改善箇所説明図

改善の内容

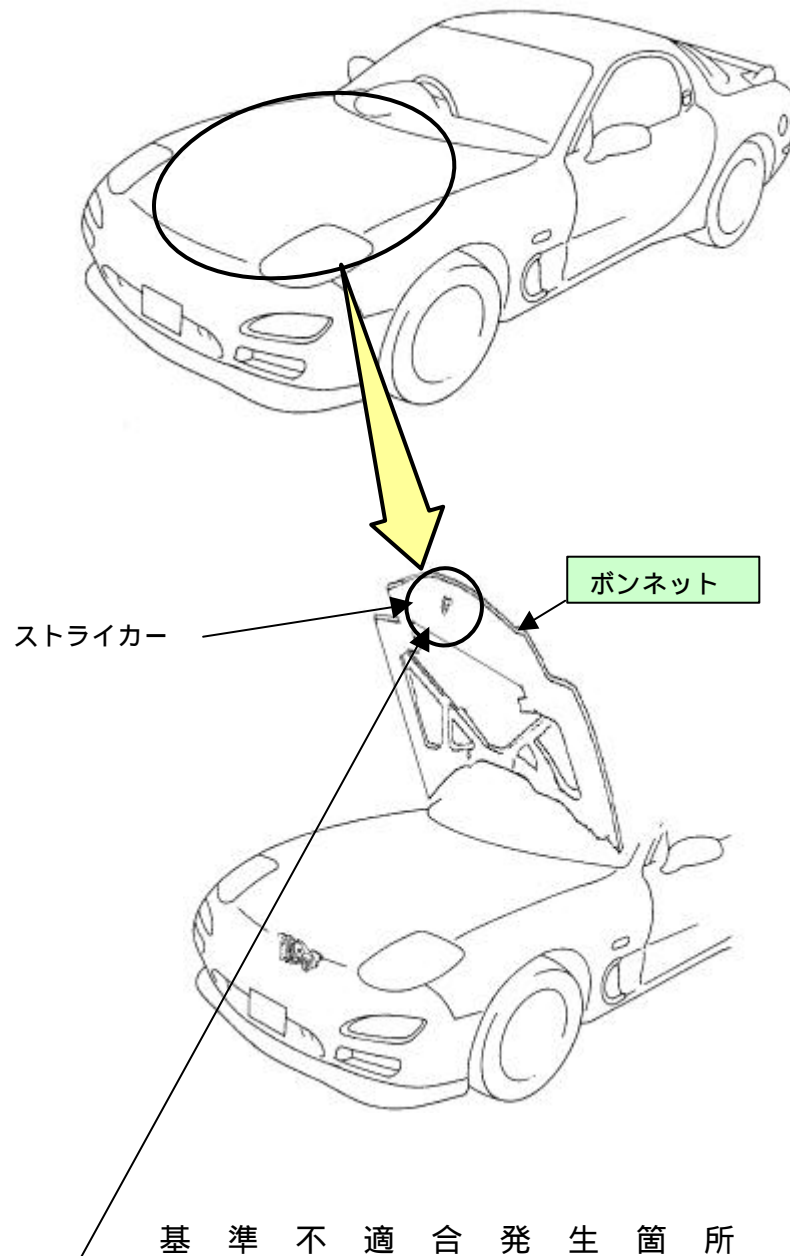
ボンネットを車体に固定するロック装置において、ボンネットに取り付けられているストライカーの溶接が不十分なものがあるため、そのままの状態で使用を続けると、当該ストライカーの溶接部が剥がれることがある。そのため、そのまま使用を続けると、ストライカーがボンネットから外れ、走行中にボンネットが開くおそれがある。

全車両、ボンネットを良品と交換する。

識別：運転席ドア・ロア・ヒンジ取付けボルトに黄ペンを塗布し識別する。
